K断層との連続性を検討する上で重要なデータの追加観察/追加データの取得

K断層の連続性評価について

K断層の連続性評価結果

H27-B-3孔, H24-D1-3孔, H24-D1-2孔及びH24-D1-4孔沿いの地質断面図(e-e'断面)

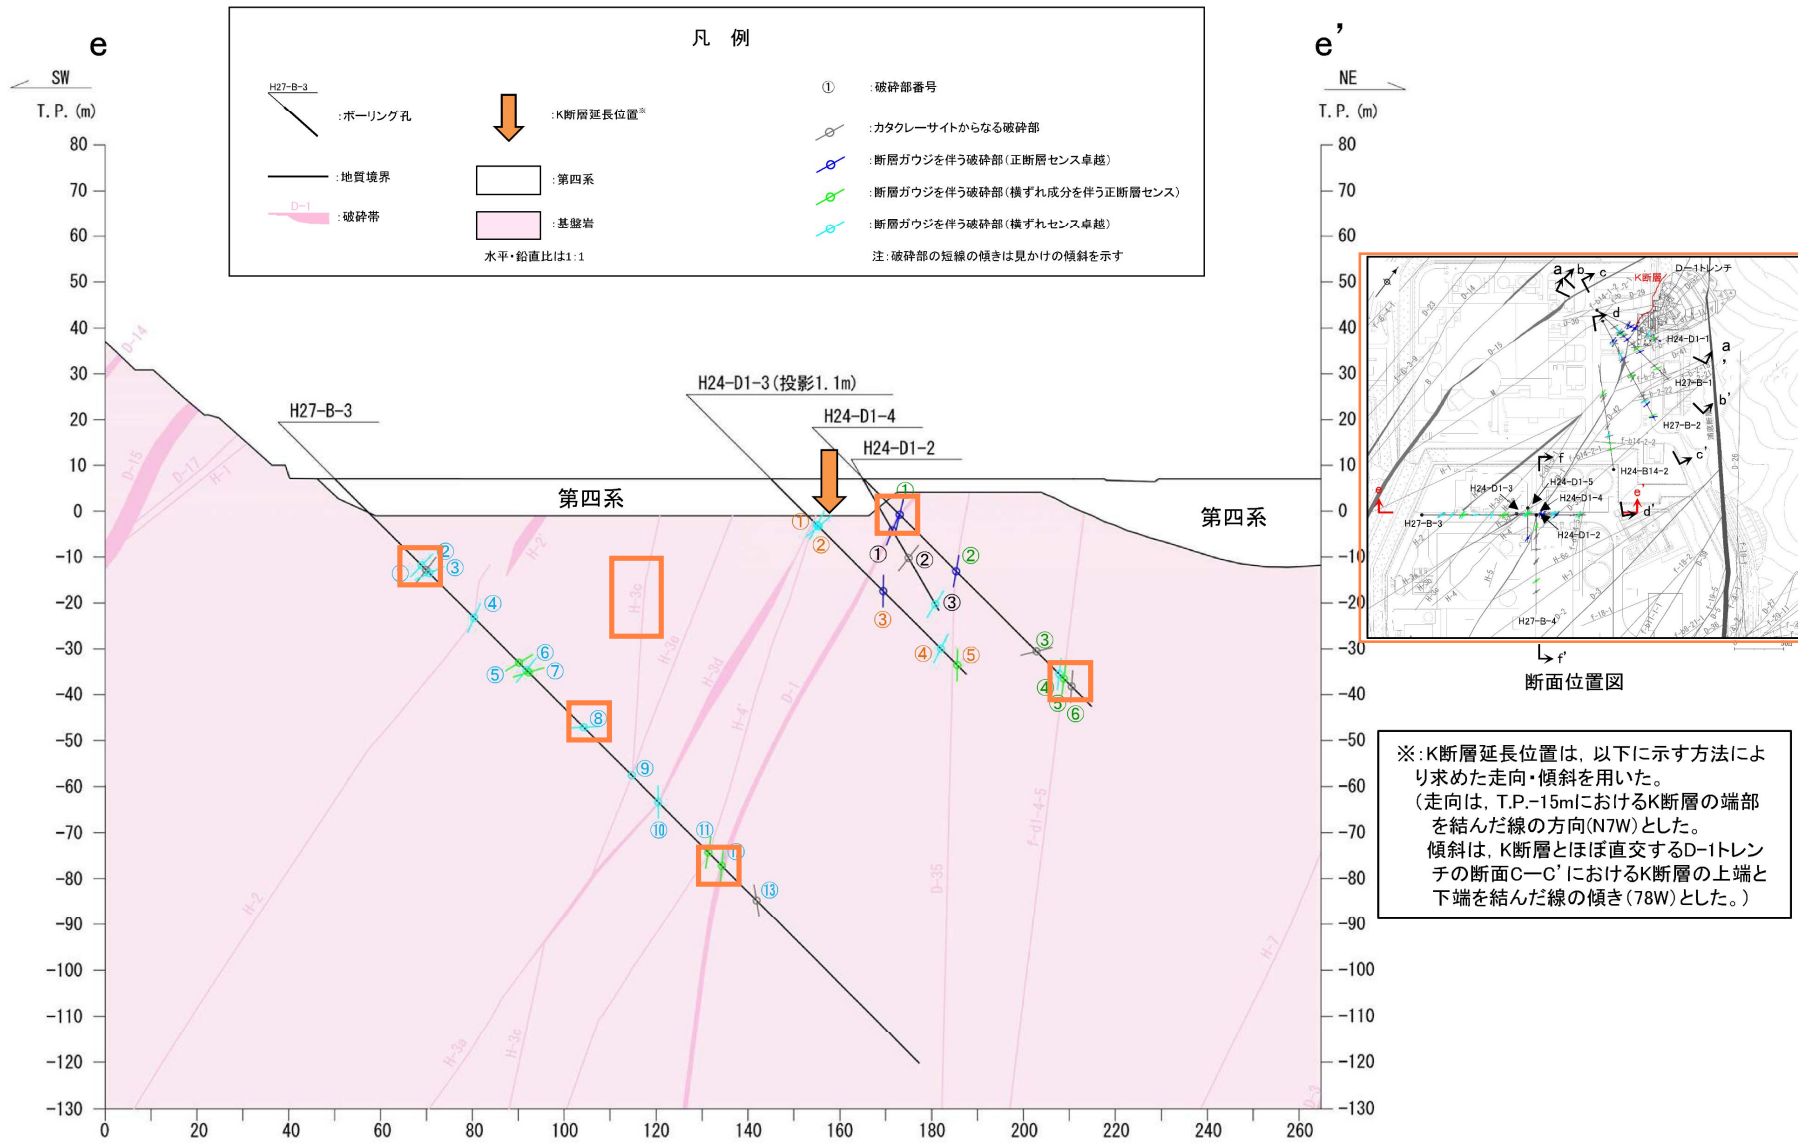
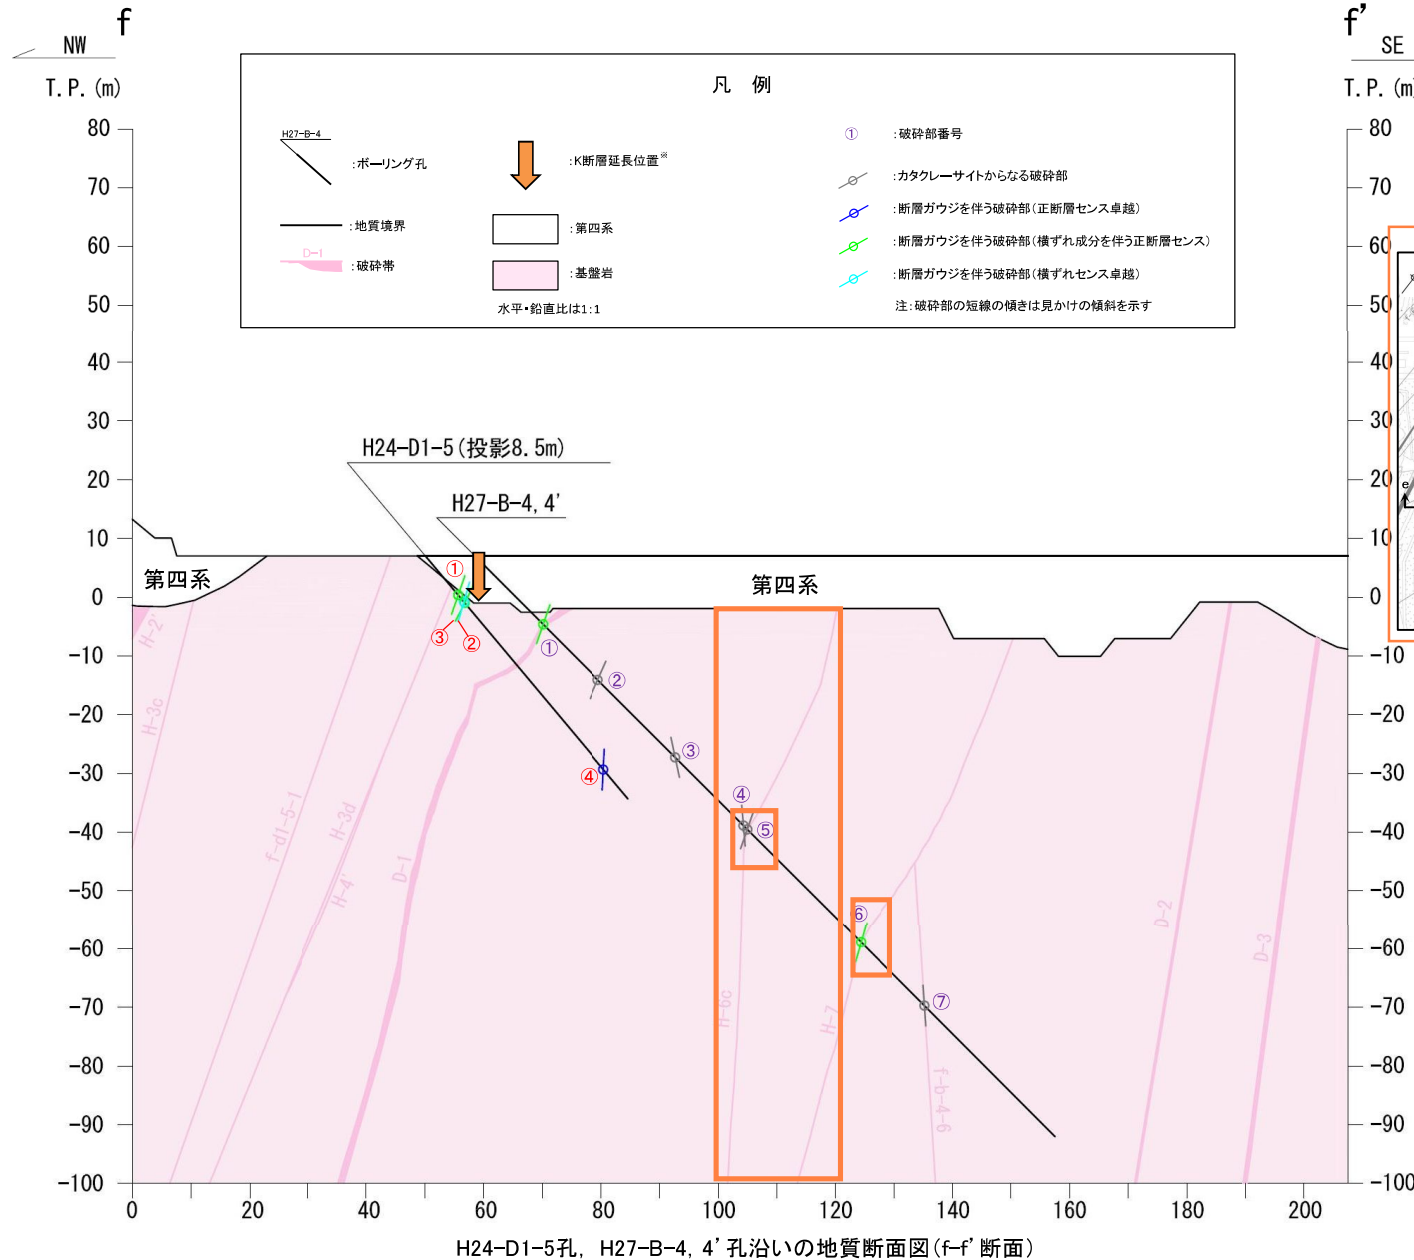
64, 85 : 走向・傾斜等の修正内容を反映。これに伴い、関連する周辺破碎帯の分布を修正。
 ・ H-3c

H24-D1-5孔, H27-B-4, 4' 孔沿いの地質断面図 (f-f' 断面)

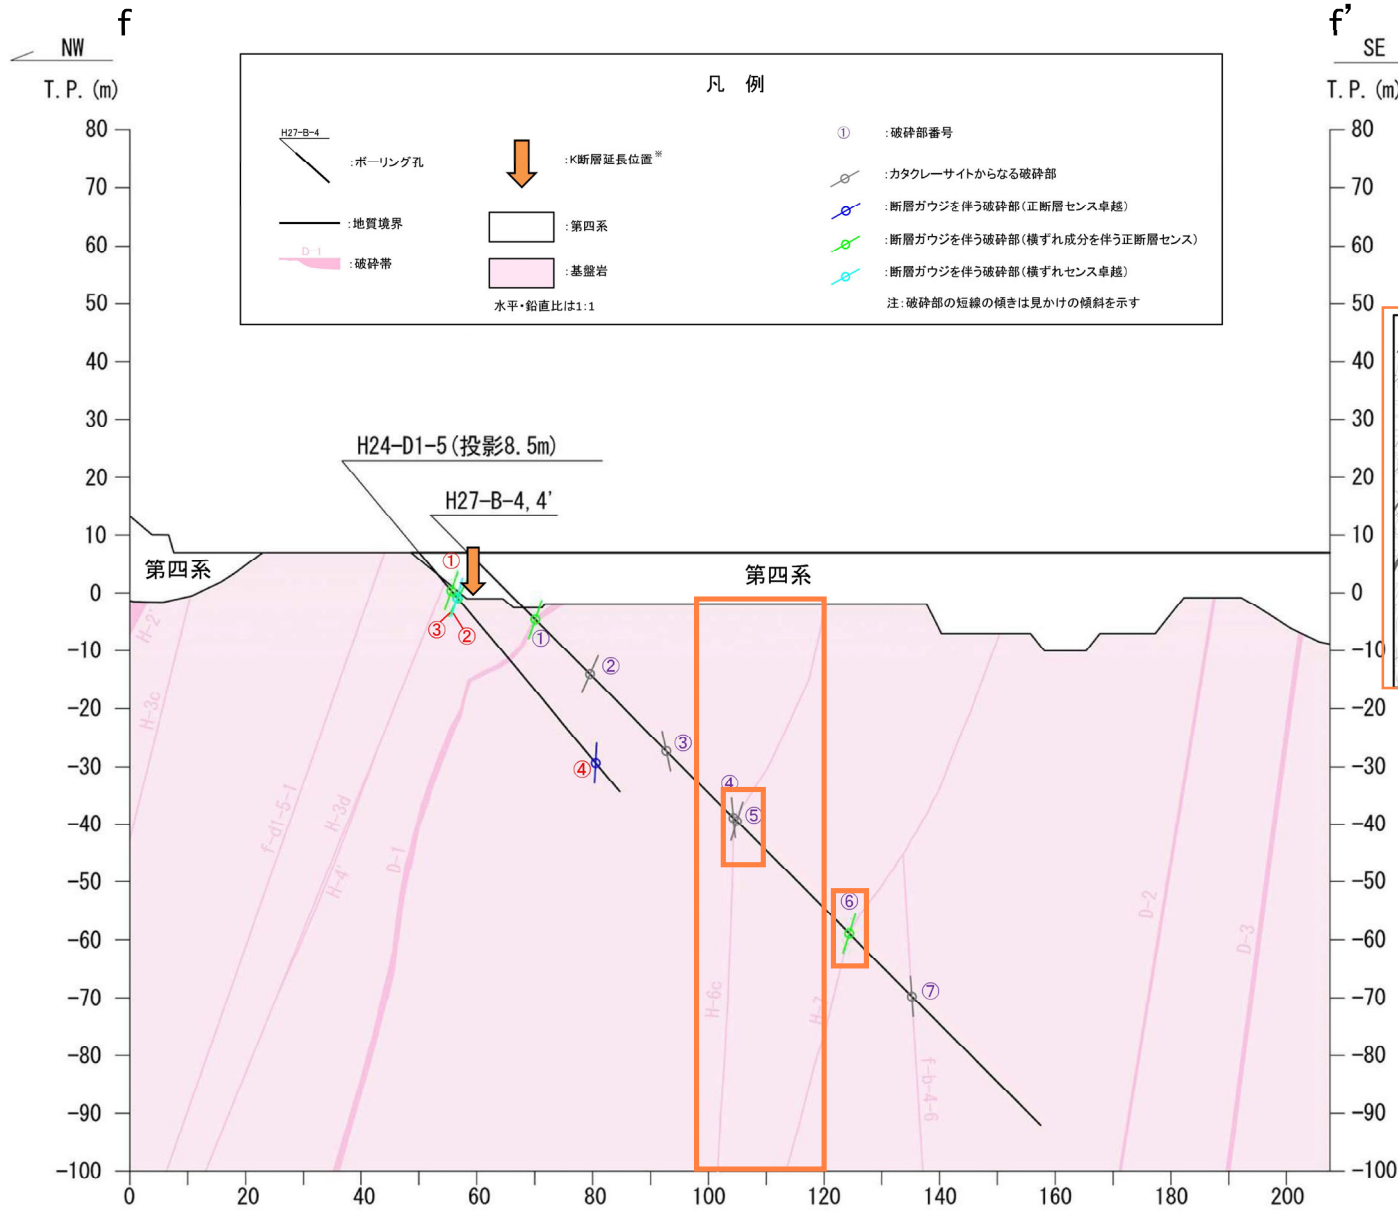
78 : H-6c破砕帯分布の修正 (H27-B-4④と合うように修正)
 85 : 走向・傾斜等の修正内容を反映
